Konu: ecoTEC Plus VU 486/5-5 ve 656/5-5 cihazlarında kullanılabilecek on/off üç yollu motorlu vana montaj bilgilendirmesi.

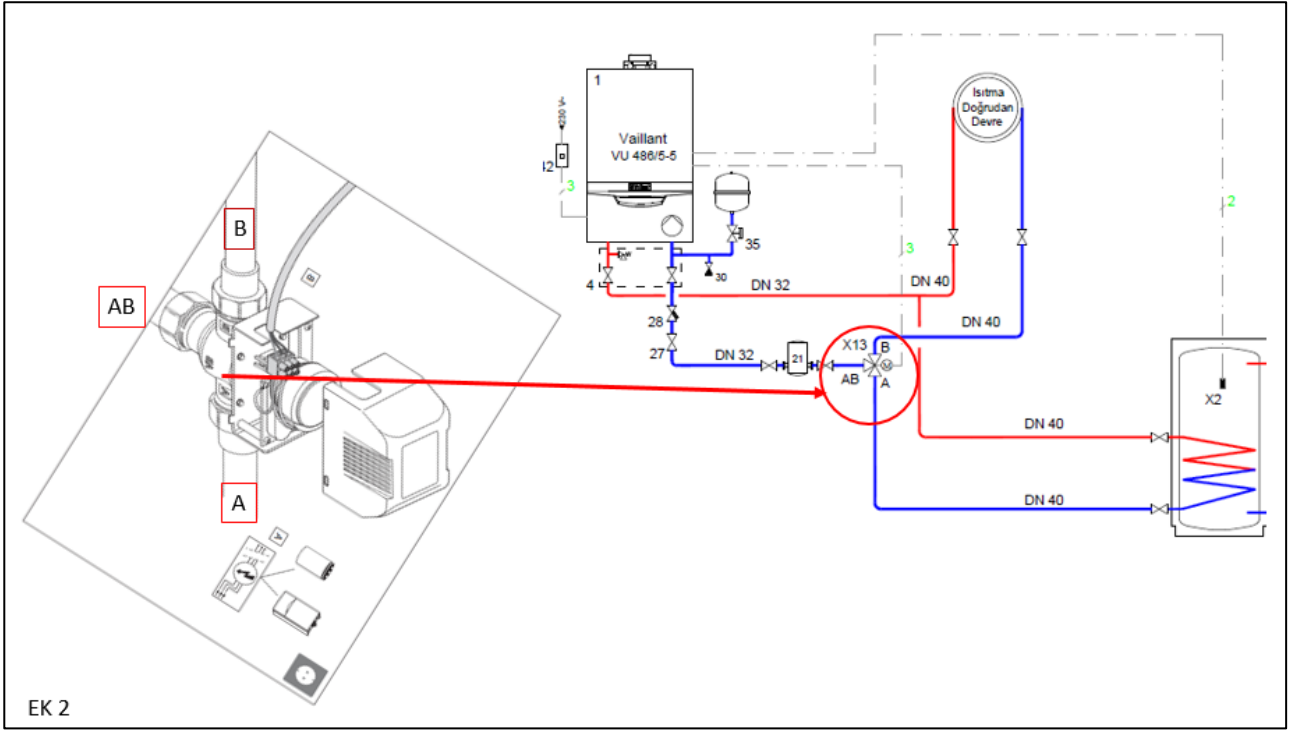
Yeni kazanlarımız ecoTEC Plus 48-65 eğitimlerinde anlatılan üç yollu motorlu vana yerine, yeni 9462 ürün kodlu üç yollu motorlu vana, satışa sunulmak üzere stoklara girmiştir.

Kurulu sistemin uygun olduğu durumlarda, 9462 ürün kodlu üç yollu motorlu vanayı kullanabilirsiniz.(EK1)

AB = Kazan dönüş hattı
A = Boyler dönüş hattı
B = Isıtma dönüş hattı

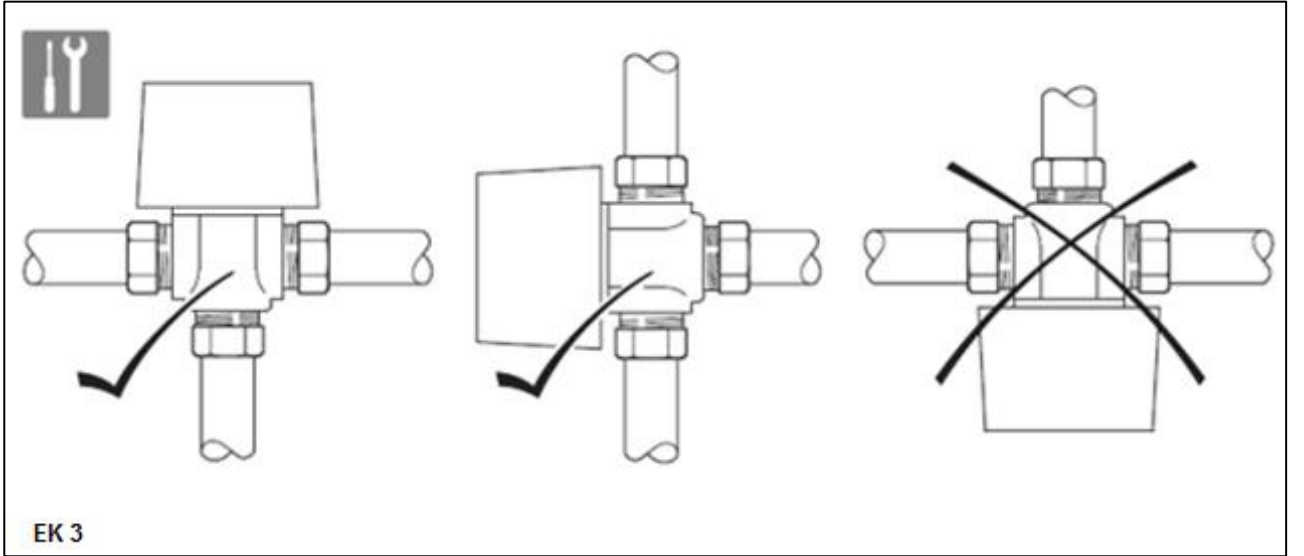
Bir boyler devresi ve bir doğrudan devre için (boyler öncelikli sistemde) tek cihaz (Sadece yeni ecoTEC 48/65) kullanılmış ve uygun çapta tesisatlandırma yapılması durumlarında, dönüş devresinde kullanılacak 9462 ürün kodlu üç yollu motorlu vana sayesinde tesisatta hidrolik karıştırıcı, boyler doldurma pompası ve harici ısıtma pompası kullanılmadan devreye alınabilecektir. (EK 2'deki resmi inceleyiniz)

1. Üç yollu motorlu vananın montajı EK 2'de belirtildiği şekilde yapılmalıdır. Üç yollu vana bağlantıları 1''(DN25) olduğu için, üç yollu vana bağlantısının hemen ardından kazan tarafı minimum 1 1/4'' (DN32), tesisat tarafı 1 1/2'' (DN40) çaplarına yükseltilerek bağlanmalıdır.
